林德气体（厦门）有限公司海沧分公司
氧气、氮气输送管道扩建项目
涉及厦漳大桥设计方案

安全影响评价报告

（正式稿）

福建省交通规划设计院有限公司

图 3.17 本项目管道下穿同招支线高速公路厦漳大桥北汉北引桥平面关系图

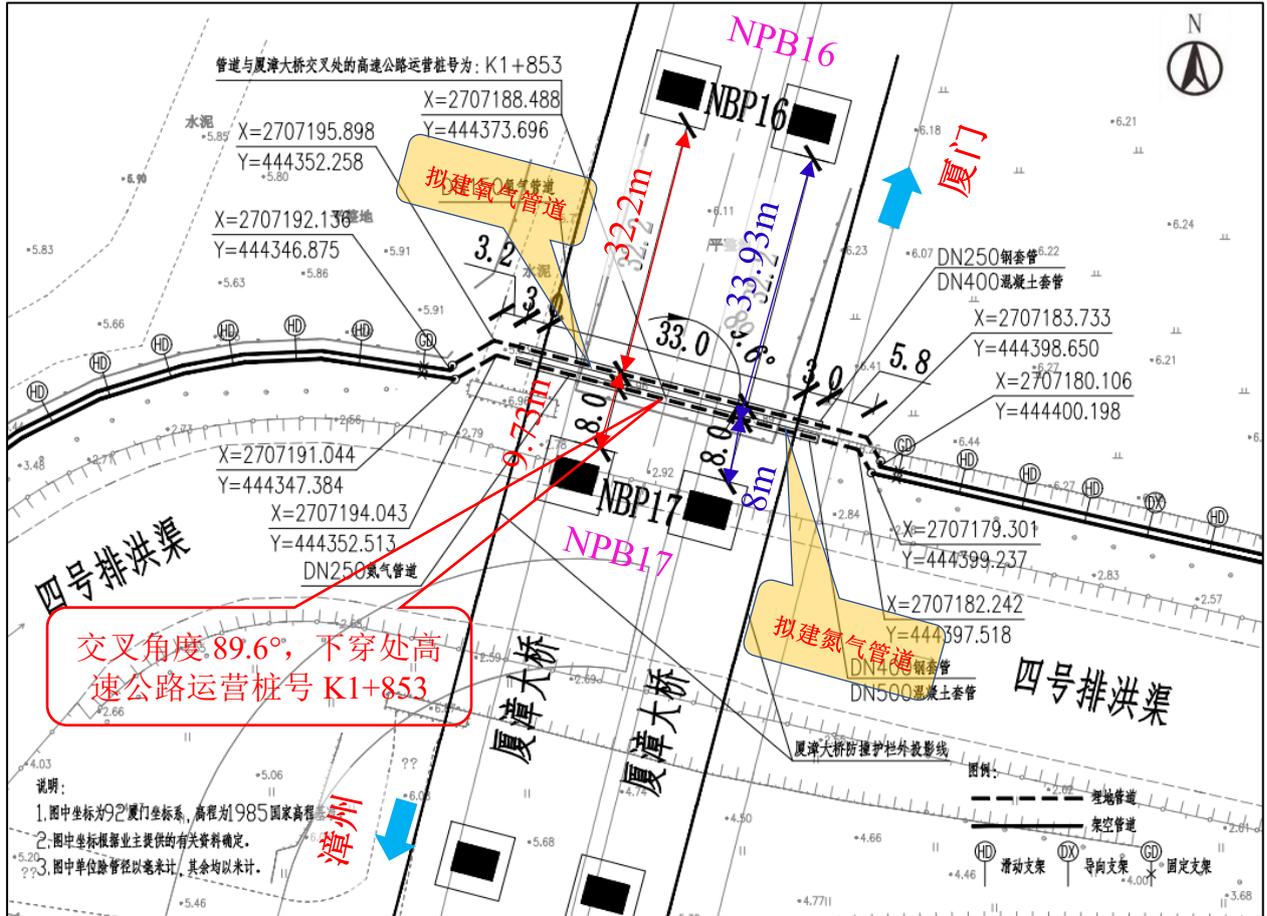
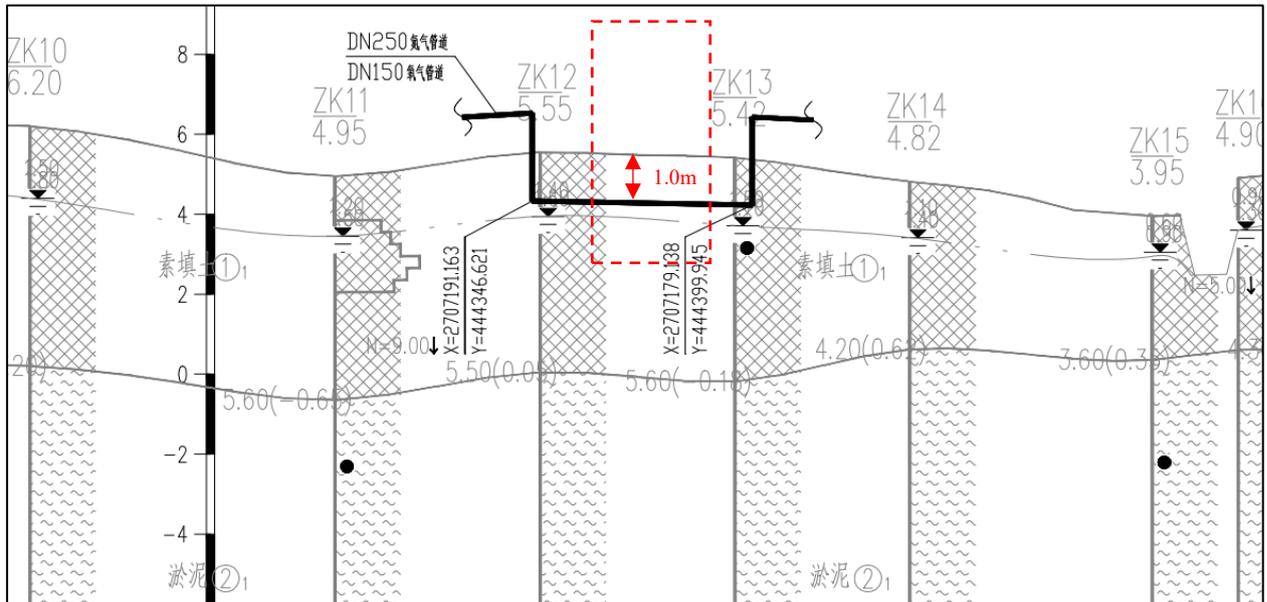
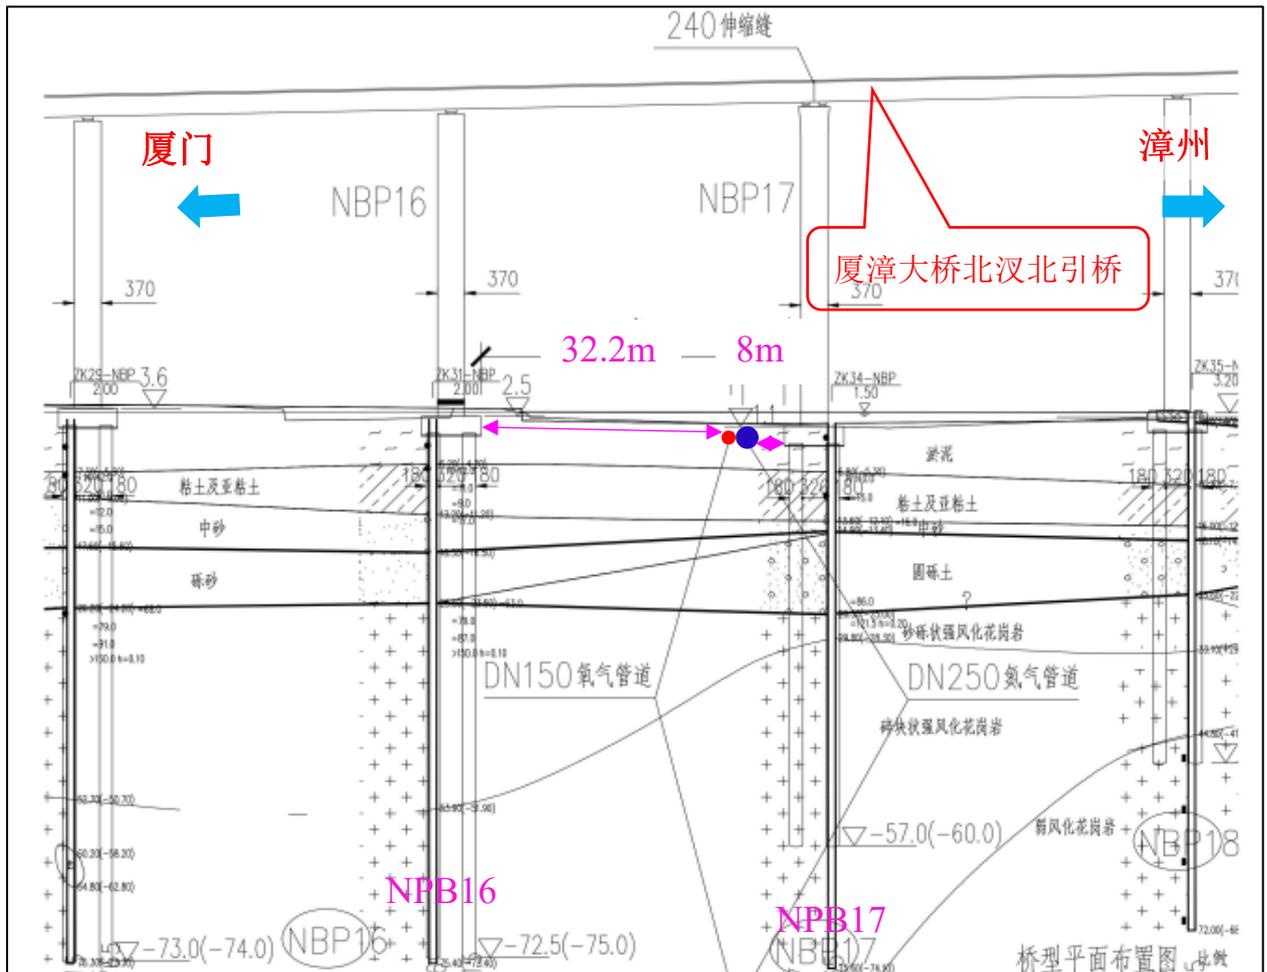
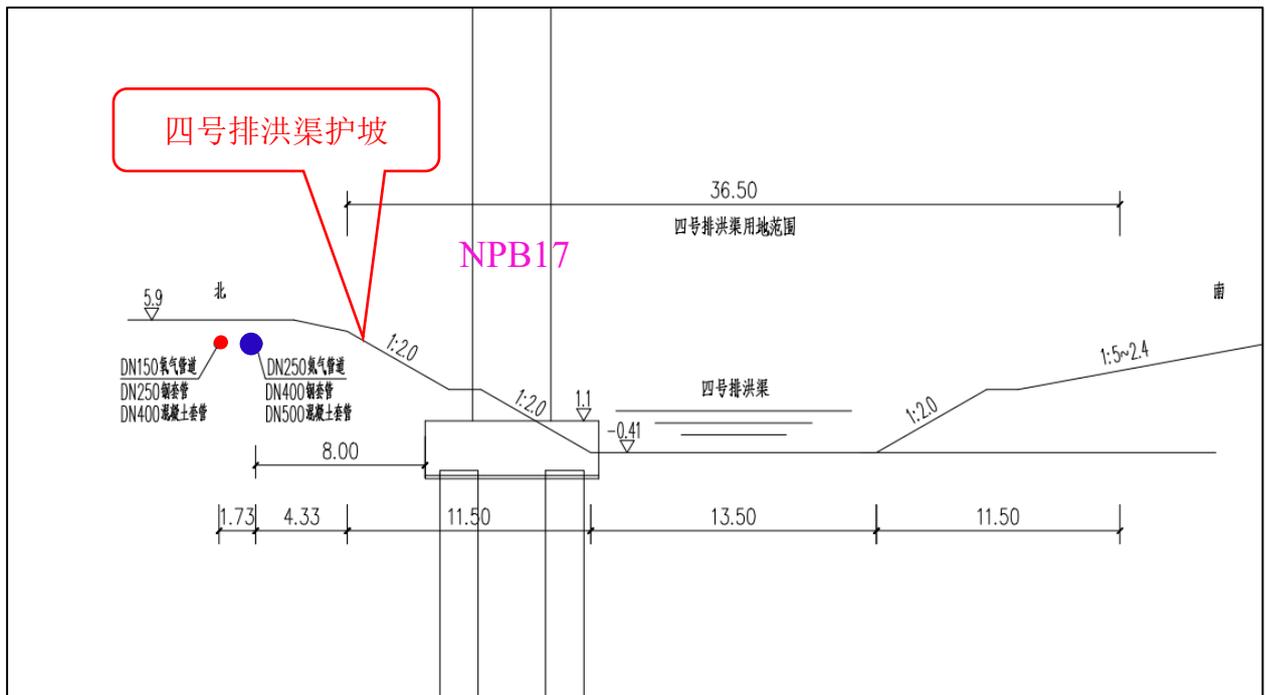
经核查，本项目氧气管与厦漳大桥北汉北引桥桥墩承台最小水平净距为9.73m，氮气管与厦漳大桥北汉北引桥桥墩承台最小水平净距为8m，满足相应规范要求。

图 4.2 本项目管道下穿厦漳大桥北汉北引桥地质纵断面图（引自设计单位）

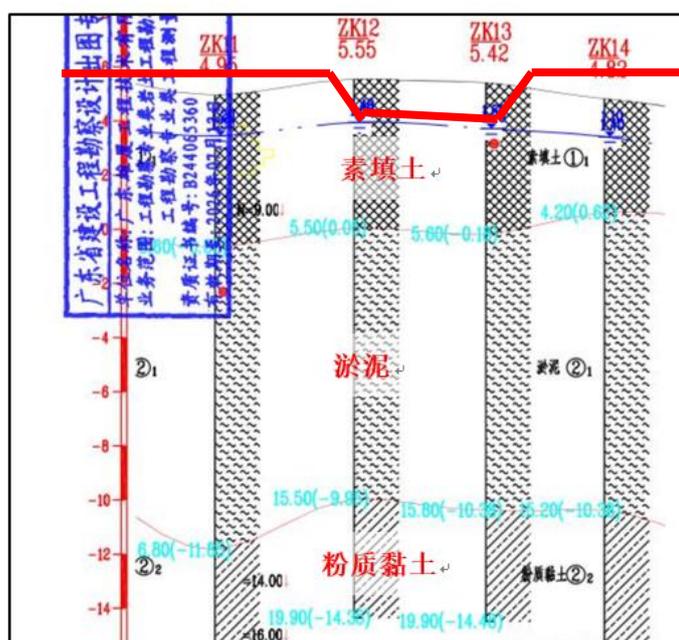
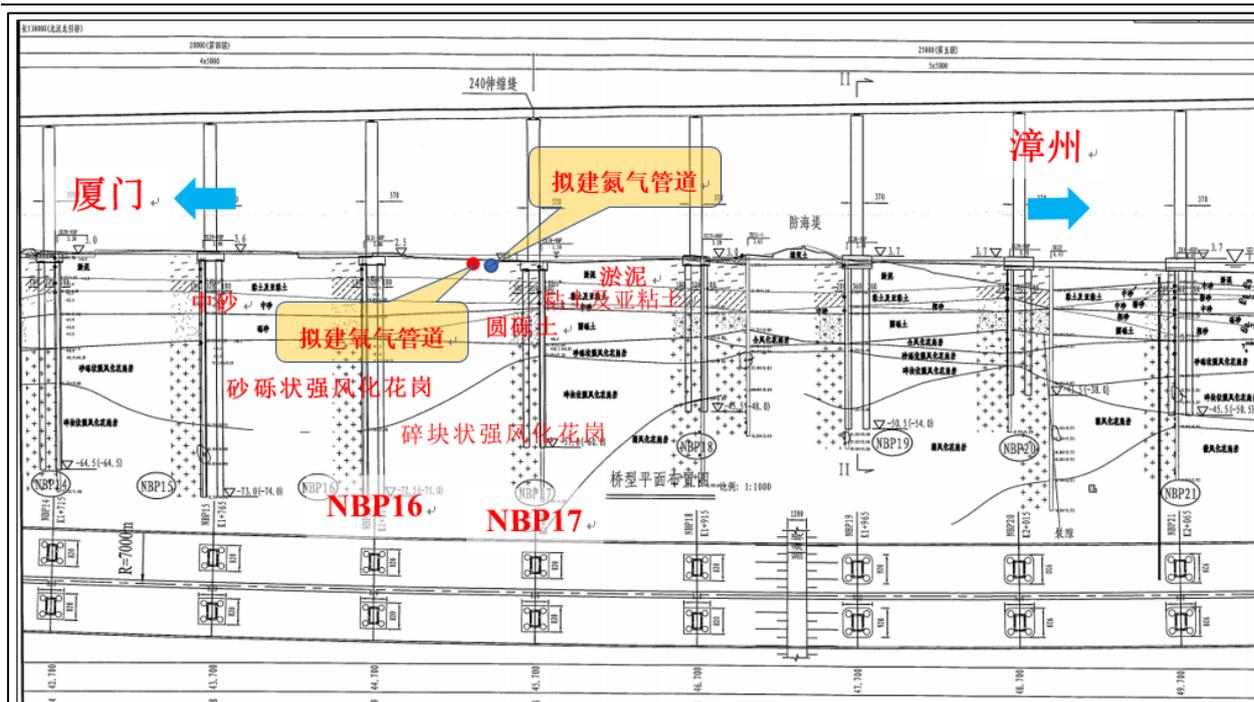
(2) 评价意见：将设计单位提供地勘成果与 2009 年编制的《厦漳跨海大桥工程 两阶段施工图设计》进行对照核查，设计单位提供的下穿段地勘成果与高速公路地质资料存在一定差异，是由于本项目钻孔位置与高速公路钻孔位置不一致，以及后期海域回填导致，但考虑本项目管沟挖深小于 2m，故不影响本项目施工。设计单位提供地质资料自上而下为素填土、淤泥、粉质黏土。评价认为地质条件适宜本项目建设。

图 6.2 本项目管道下穿同招支线高速公路厦漳大桥北汉北引桥平面关系图
 （调整后设计方案）

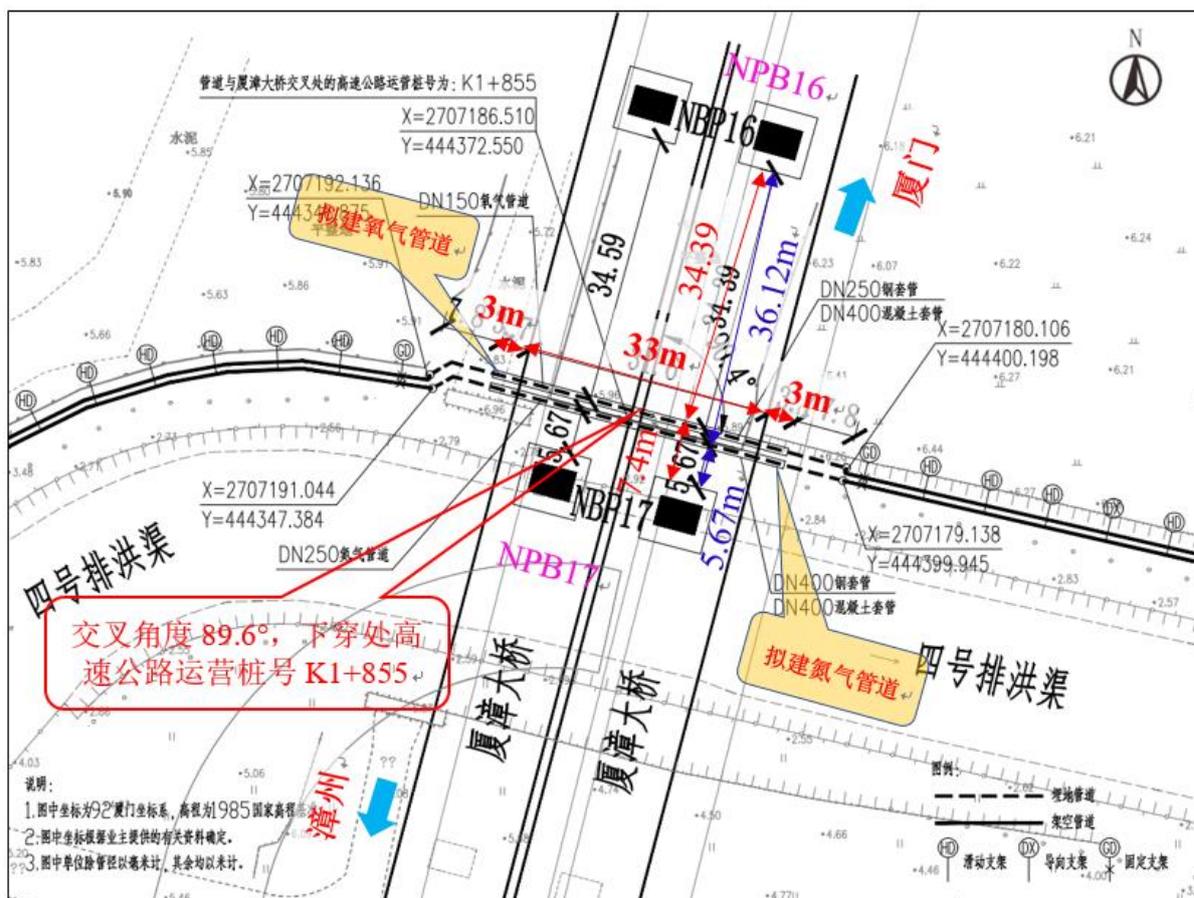
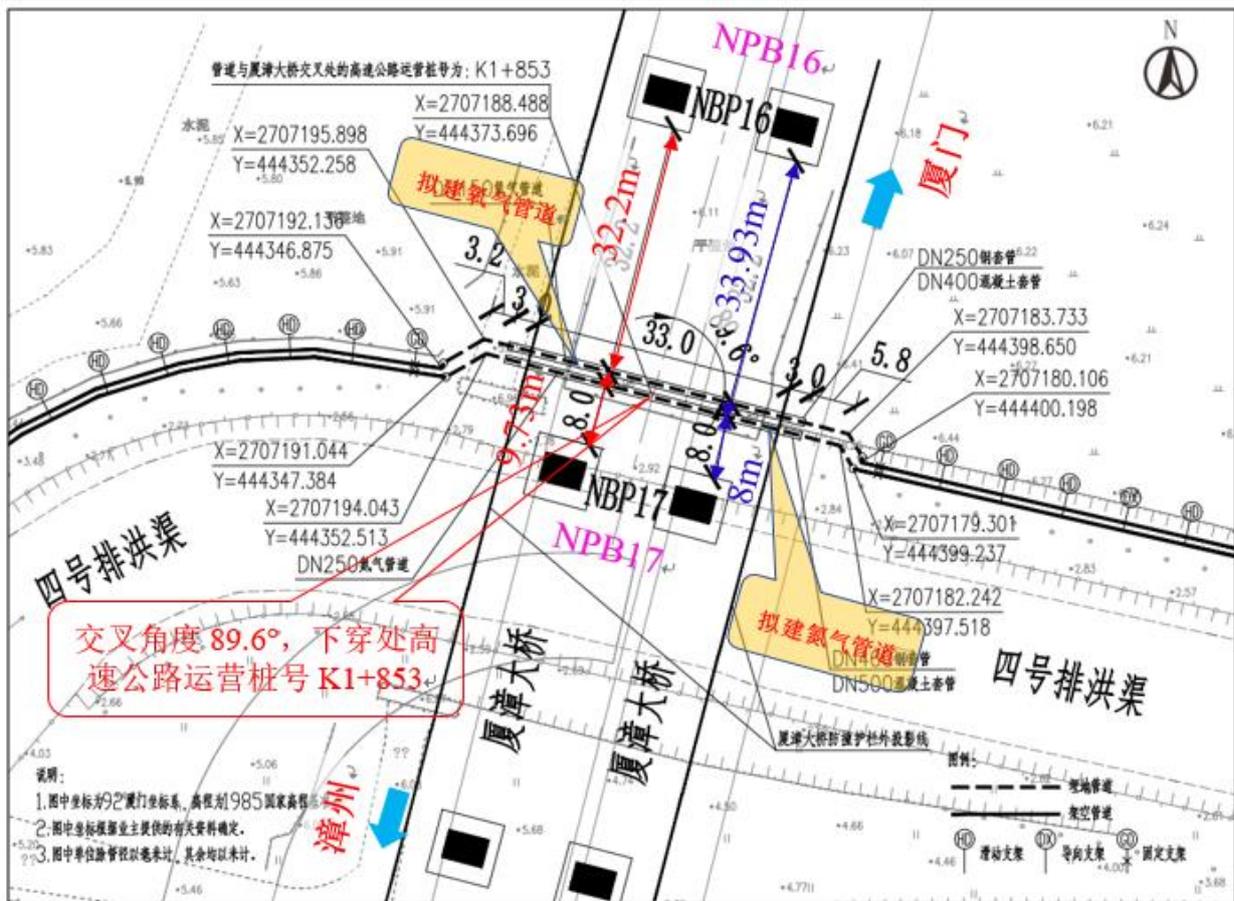
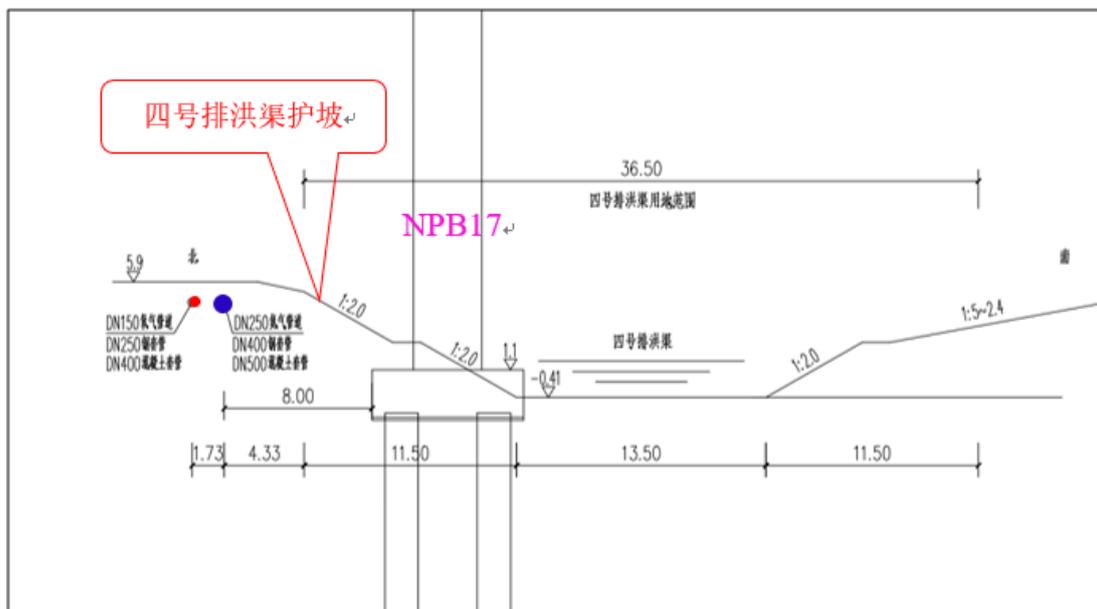
(1) 专家意见：以不破坏四号排洪渠坡面为原则，优化本项目管道路由，加大管道至厦漳大桥北汉北引桥 17 号桥墩承台和坡顶水平距离；

设计单位回复情况：已优化本项目管道路由，加大管道至厦漳大桥北汉北引桥 17 号桥墩承台和坡顶水平距离。

评价核查：经核查，设计单位提供的最新设计方案修编稿中将管道与厦漳福建省交通规划设计院有限公司

大桥北汊北引桥 17 号桥墩承台最小水平距离由原设计方案中的 5.67m 调整为 8m，调整后与四号排洪渠坡顶最小水平距离为 4.33m，评价认为，调整后管道位置与厦漳大桥北汊北引桥桥墩承台距离满足规范要求，且与四号排洪渠坡顶保持一定安全距离，未破坏四号排洪渠坡面，调整后方案基本可行，施工中应严格按照设计要求施工，确保管道与桥墩、坡顶安全距离，尽可能减少桥下土方开挖对四号排洪渠护坡及高速公路桥墩的影响。
